**easyTouch
maxx pro, Convotherm 4,
maxx**

Observation from the field / Beobachtung aus dem Feld:

Constant reboot loop of the electronics or E70.2 (from SW 2.1.1) after switching on

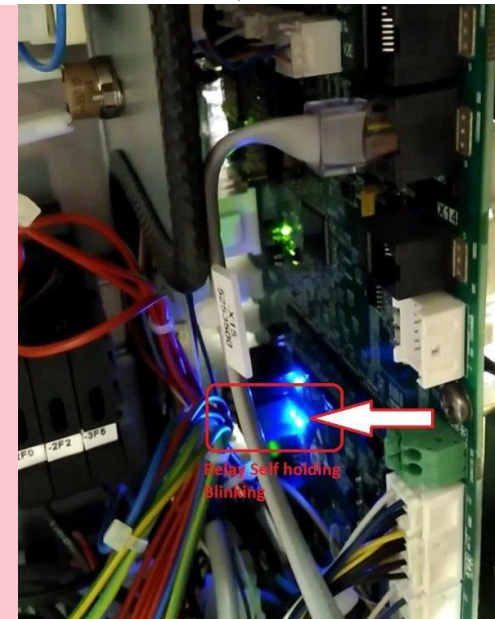
A defective optocoupler (U11) on the SIB causes the constant reboot or E70.2. The reason for failure of a defective U11 is surge voltage from the mains supply.

Ein defekter Optokoppler (U11) auf dem SIB verursacht den ständigen Reboot oder E70.2.

Ausfallgrund für einen defekten U11 sind Überspannungen aus der Netzversorgung.

From 10" easyTouch software 2.2.6, the monitoring of the U11 optocoupler can be deactivated in the system control.

Ab der 10" easyTouch Software 2.2.6 kann die Überwachung des Optokoppler U11 in der Systemsteuerung deaktiviert werden.

If a defective optocoupler is detected, the message E70.2 is shown. When the error is confirmed and the unit is restarted, monitoring of the U11 is automatically deactivated. The error which has occurred is saved in the error history.

Bei einem erkannten defekten Optokoppler wird die Meldung E70.2 ausgegeben. Beim bestätigen des Fehlers und anschließendem Neustart des Gerätes wird die Überwachung des U11 automatisch deaktiviert. Der aufgetretene Fehler ist in der Fehlerhistorie gespeichert.
